Gegenstand:Überprüfung und Austausch des Fußsteuer-
LagerbocksBetroffen:Alle ASK 21 ab Werk-Nr. 21001 bis 21312
ab Werk-Nr. 21313 serienmäßigDringlichkeit:

ALEXANDER SCHLEICHER
GmbH & Co.Diese Technische Mitteilung wurde mit
Datum vom 29. Okt. 1986 durch das
Luftfahrt-Bundesamt anerkannt.

Fig. 1

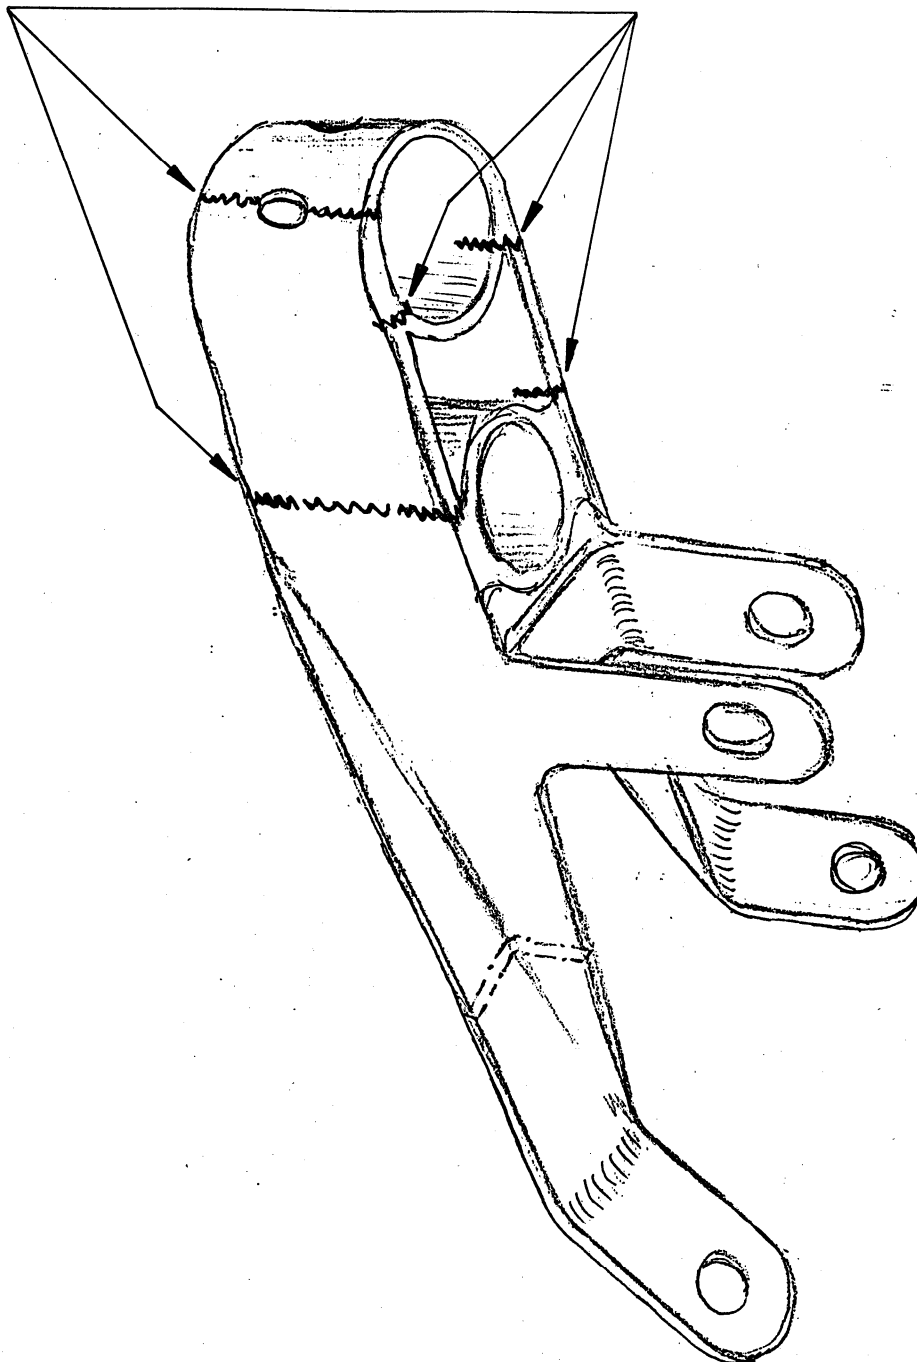
Vorgang:Bei drei ASK 21 mit einer Flugzeit von über
1300 h und mehr als 6000 Starts, ist der Lager-
bock angerissen bzw. durchgebrochen
(siehe Fig. 1).Maßnahmen:

angerissen bzw. durchgebrochen

- 1.) Vor dem nächsten Start den Fußsteuer-
Lagerbock überprüfen.
- 2.) Ist der Lagerbock angerissen, muß dieser
sofort ausgetauscht werden. Sind keine
Risse vorhanden, muß der Lagerbock bis
zum 01.04.1987 ausgetauscht werden.

- 1.) Neuen Lagerbock 99.000.2174 vom Hersteller
anfordern.
- 2.) Den alten Lagerbock demontieren. Hierbei
müssen die beiden Blindnieten \emptyset 4 ausge-
bohrt werden.
- 3.) Vom ausgebauten Lagerbock die Lage der
beiden Nietlöcher \emptyset 4 ausmessen und auf
den neuen Lagerbock übertragen.
- 4.) Neuen Lagerbock montieren und mit zwei
Blindnieten \emptyset 5 an das obere Führungsrohr
annieten.
